BIPV 패널 구동부 방열 개선 요청

보내주신 기구 설계(유리 LED + PV 합지 패널, 고정 프레임, SMPS·Hub board 고정판, 알루미늄 커버)를 검토한 결과입니다. 전체 배치는 그대로 유지하고, 구동부(SMPS)의 방열이 왜 필요한지, 현재 설계에서 어디가 취약한지, 그리고 **SMPS 2면 써멀패드 접촉 + 커버 핀**으로 개선하는 방법을 정리했습니다. 온도는 서울 기후와 운전 조건으로 계산한 추정값입니다.

그림 1. SMPS와 Hub board가 고정된 판(왼쪽)과 커버(오른쪽). ① SMPS가 판에만 고정 ② 커버와 SMPS 사이가 공기로 끊김 ③ FPCB가 꺾이는 립 ④ FPCB가 지나가는 실링 플랜지.

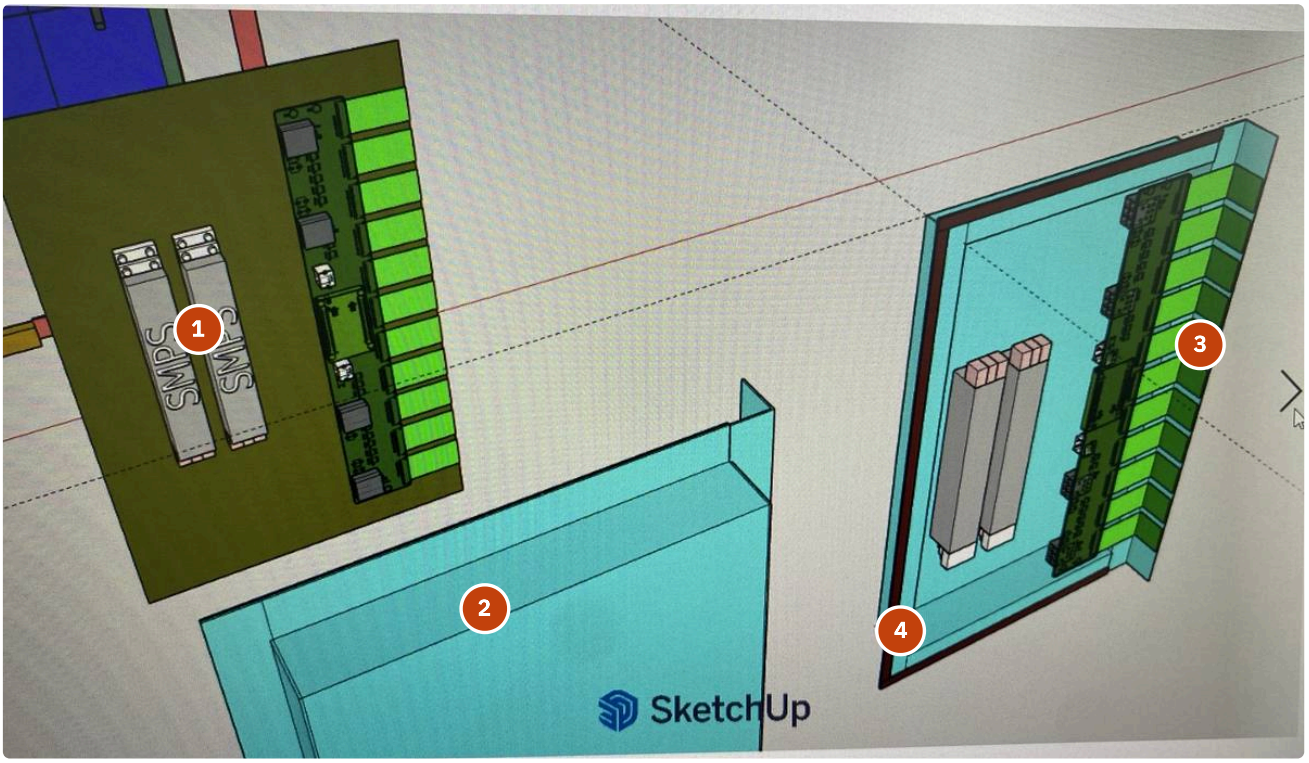
#	위치	문제점	예상 현상	개선
1	**SMPS·고정판 (그림 1·2)**	SMPS가 판에만 볼트로 고정되어 있고, 이 판은 PV 뒤의 막힌 공기층(위쪽은 FPCB로 막히고 아래만 열림)을 마주봄	판이 약 89°C까지 데워지고 SMPS 열(약 50W)도 이 판으로만 나감 → SMPS 케이스 약 99°C	SMPS 위쪽 면을 커버로 연결하는 열 경로(Al 보스 + 써멀패드), 판 공기층 면에 저방사 호일(04장)

2	**SMPS와 커버 사이 (그림 1)**	상대적으로 차가운 커버(약 68°C)와 SMPS 사이가 13mm 공기로 끊김. 함체 밀폐, 커버에 핀 없음	커버로 나가는 열이 약 4W뿐, 함체 내부 공기 약 79°C. Hub board도 같은 공간에서 고온	커버 쪽 접촉 + 커버 바깥 세로 핀, 흑색 아노다이징
3	**FPCB가 꺾이는 립 (그림 1)**	FPCB 11개가 판금 립의 절단 모서리 위에서 90° 꺾임	피복이 닳아 단락·단선, 바람 진동으로 마모	립 끝을 R0.5 이상 말아 접기(헤밍), EPDM 엣지 트림, 굴곡 R은 FPCB 두께의 10배 이상
4	**실링 플랜지 (그림 1)**	FPCB가 개스킷 라인을 가로질러 지나감	FPCB 두께만큼 틈이 생겨 방수(IP65)가 안 되고, 개스킷이 FPCB를 계속 누름	FPCB 전용 관통부(슬롯 + 압착 그로밋 또는 포팅)를 개스킷 라인과 분리, 개스킷은 끊김 없는 링
5	**측면 글랜드 (그림 2)**	케이블이 옆에서 수평으로 들어감	케이블을 타고 물이 들어감	글랜드를 아래쪽으로 옮기거나 아래로 처진 루프, 안 쓰는 구멍은 마개
6	**함체 전체**	압력평형 벤트가 없음	낮밤 온도차로 함체가 숨을 쉬듯 습기를 빨아들여 결로	아래쪽에 방수 통기 벤트(ePTFE, IP67급)
7	**세로로 쌓이는 함체 (그림 3)**	패널마다 함체가 같은 줄로 정렬됨	아래 패널의 더운 공기가 위 패널로 올라가 위층일수록 온도가 쌓임. 벽 쪽이 막혀 있으면 최상단 SMPS가 개선안 기준으로도 82~93°C(벽 간격 150~200mm)	벽과 패널 사이 간격과 측면이 열려 있는지 확인이 필요합니다. 결과에 따라 적층 대책을 따로 협의드리겠습니다
8	**멀리언·레일 (그림 3)**	세로 멀리언과 가로 레일이 함체 뒤를 가로지름	커버를 뒤에서 열 수 없고, 핀 사이 공기 흐름이 막힘	멀리언·레일을 함체와 겹치지 않게 배치, 핀 끝과 15~20mm 이상 띄움

그림 3. 패널 배열과 하지 레일. ⑦ 함체가 같은 줄로 쌓임 ⑧ 멀리언·레일이 함체 뒤를 가로지름 ⑨ 함체 교체 접근.

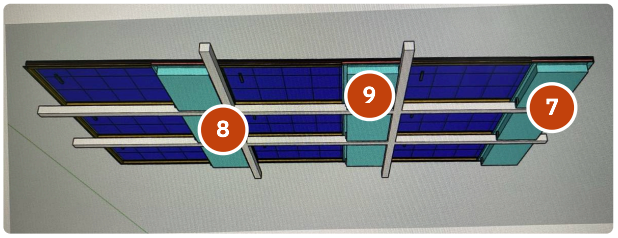
9	**교체 접근 (그림 3)**	함체가 패널 뒷면에 붙어 있고 하지에 가려짐	SMPS 교체 때 패널을 떼어내야 함(03장)	교체 순서와 접근 경로 확인, 캡티브 스크류와 낙하 방지 줄
10	**체결부**	알루미늄 판·커버와 스테인리스 체결	이종금속 부식	절연 와셔, 아노다이징, 접지점은 피막 제거 + 톱니 와셔

그림 4. 함체 단면 비교(개념도, 비율은 실제와 다름). 현재는 SMPS 열이 뜨거운 판으로만 나갑니다. 개선안은 SMPS 위아래를 써멀패드로 판과 커버에 붙이고, 커버 쪽은 Al 보스로 13mm 간격을 메워 커버 바깥 세로 핀으로 열을 내보냅니다. 판 공기층 면의 저방사 호일은 공기층 열이 판을 통해 SMPS로 들어오는 것을 줄입니다.

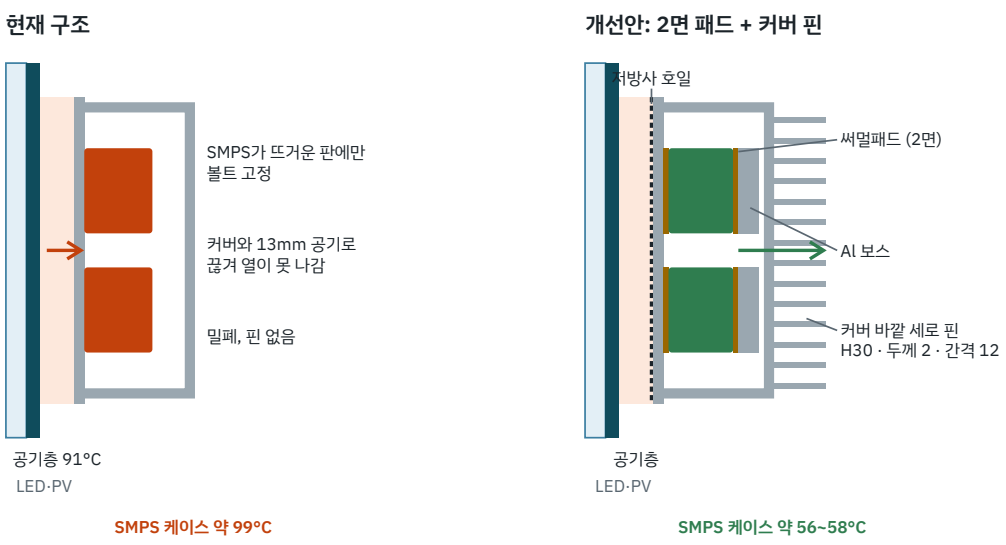
함체 배치는 그대로 두고, SMPS 열이 커버를 거쳐 바깥 공기로 나가는 길을 만듭니다. 판과 커버는 알루미늄을 그대로 씁니다.

부위	개선 내용	이유
커버 쪽 접촉 (주 방열 경로)	커버 안쪽에 Al 보스(또는 스페이서)를 두어 SMPS 위면과의 약 13mm 간격을 메우고, 그 사이에 써멀패드	패드 1~2mm만으로는 13mm 간격을 메울 수 없음. 열 대부분(약 70W)이 이 경로로 나감
판 쪽 접촉	SMPS 아래면과 판 사이에 얇은 써멀패드(0.5~1mm)	밤과 흐린 날 보조 방열, SMPS 고정·진동 억제
판 공기층 면	**저방사 Al 호일**(또는 3~5mm 단열재)을 붙임	낮에는 판이 SMPS보다 뜨거워서, 호일 없이 판 쪽 패드만 있으면 공기층 열이 SMPS로 10~20W 들어옴. 호일로 절반 이하로 줄어듦

써멀패드	실리콘 갭패드, 열전도 4W/mK 이상, 두께 1~1.5mm(판 쪽 0.5~1mm), 압축 20~40%, 경도 Shore 00 30~50, 저분자 실록산 저감품, 유리섬유 보강형	부드러워야 커버가 휘지 않고, 보강형이 현장 교체 때 덜 찢어짐
커버 핀	커버 바깥면에 **세로 핀**, 높이 30mm, 두께 2mm, 간격 12mm(약 35개). 6063 압출 또는 다이캐스트 일체형, 흑색 아노다이징	설치 시 핀이 세로라야 자연대류가 잘 됨. 흑색 아노다이징은 복사 방열을 크게 높임(벽 쪽 그늘이라 햇빛 흡수 영향은 작음)
간격 관리	커버 보스와 판 스탠드오프가 금속끼리 맞닿는 하드스톱으로 패드 압축량을 고정. 체결 간격 100mm 이하, SMPS 바로 옆에 체결 보스	패드 반발력(약 0.8~2.6kN)으로 얇은 커버가 휘면 개스킷이 들뜸
방수	개스킷은 홈에 넣고 압축 25~35%, FPCB·글랜드 관통부는 개스킷 라인 밖에서 따로 실링, IP65 시험은 패드를 넣은 상태로	패드 반발력과 방수를 함께 확보
SMPS 확인	HWA805V0J-SS 케이스의 통풍 구멍 위치와, 내부 발열 부품이 어느 면에 붙어 있는지 확인. 패드는 구멍 없는 방열면에	통풍 구멍을 패드로 막으면 오히려 온도가 오를 수 있음
설치 간격	핀 끝과 벽·레일 사이 15~20mm 이상	핀 사이로 공기가 흘러야 핀이 동작함

그림 5. 구성별 SMPS 케이스 온도(7월 한낮 설계 조건: 외기 35°C, LED 400W, 단독 패널, 가는 선은 낙관~보수 범위). 판 쪽 패드만으로는 거의 효과가 없고, 커버 쪽 접촉과 핀이 있어야 60°C 아래로 내려갑니다.

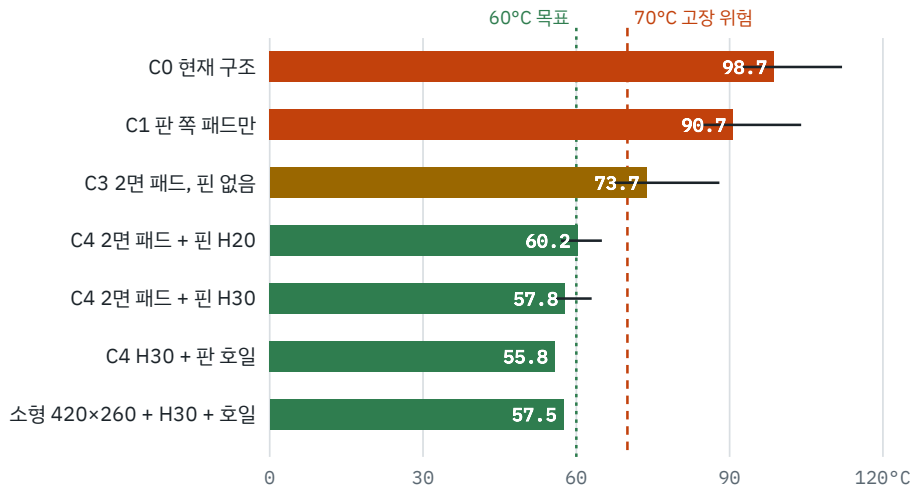
커버 핀 높이	합체+핀 두께	7월 설계 / 8월 평균일
15 mm	60 mm	약 62 / 59°C
20 mm	65 mm	60.2 / 56.8°C
30 mm (권장)	75 mm	57.8 / 54.3°C
40 mm	85 mm	56.0 / 52.5°C

판 쪽 열 흐름 (7월 낮)	SMPS 케이스
2면 패드 + 핀 H30	57.8°C (판에서 18W 유입)
+ 판 공기층 면 호일	55.8°C (유입 11W)
+ 호일 + 단열 5mm	54.7°C (유입 7W)

벽 쪽 공간이 좁아 핀을 20mm로 낮춰야 한다면 판 호일을 반드시 같이 적용해 주세요. 함체 크기는 현재 도면을 기준으로 480×290×45mm로 추정했습니다.

그림 6. 월별 SMPS 케이스 온도. 현재 구조는 평범한 날에도 3~11월 낮 내내 70°C를 넘고, 여름밤에도 60°C입니다. 개선안은 가장 더운 8월 낮에도 약 54°C입니다.

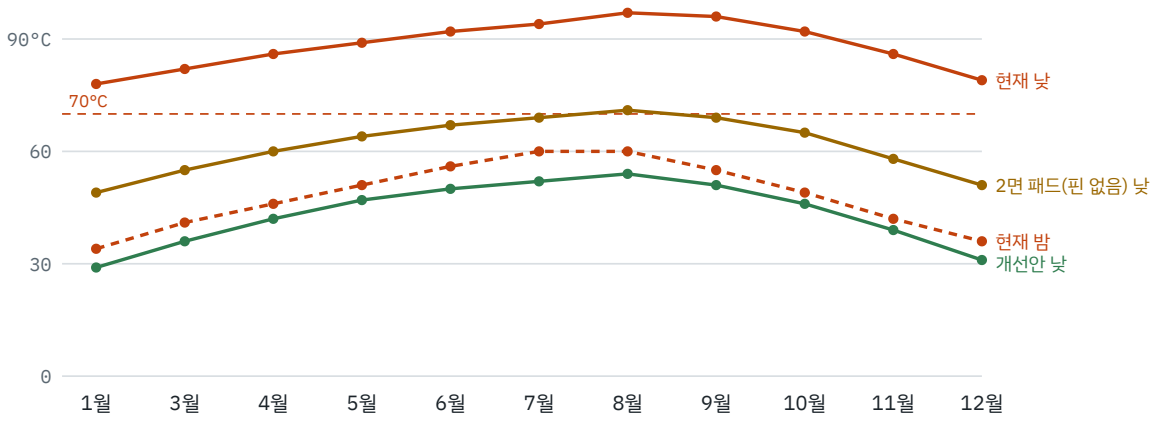
월	현재 낮 (맑음 / 평균)	현재 밤	2면 패드, 핀 없음 낮	개선안 낮 (맑음 / 평균)	개선안 밤	소형 420×260 낮
1월	78 / 73	34	49	29 / 27	6	28
3월	82 / 79	41	55	36 / 35	13	36
4월	86 / 84	46	60	42 / 41	19	42
5월	89 / 87	51	64	47 / 46	25	47
6월	92 / 90	56	67	50 / 50	30	50
7월	94 / 91	60	69	52 / 51	34	52

8월	**97** / 94	60	71	**54** / 53	34	54
9월	96 / 92	55	69	51 / 50	29	51
10월	92 / 89	49	65	46 / 45	22	45
11월	86 / 82	42	58	39 / 37	15	38
12월	79 / 75	36	51	31 / 29	8	30
7월 최악 (외기 35°C)	98.7	–	73.7	57.8	–	57.5

1년 동안 (추정)	60°C 초과	70°C 초과
현재 구조	약 4,800 시간	약 3,800 시간
2면 패드, 핀 없음	약 1,600 시간	0
개선안 (2면 패드 + 커버 핀)	0	0
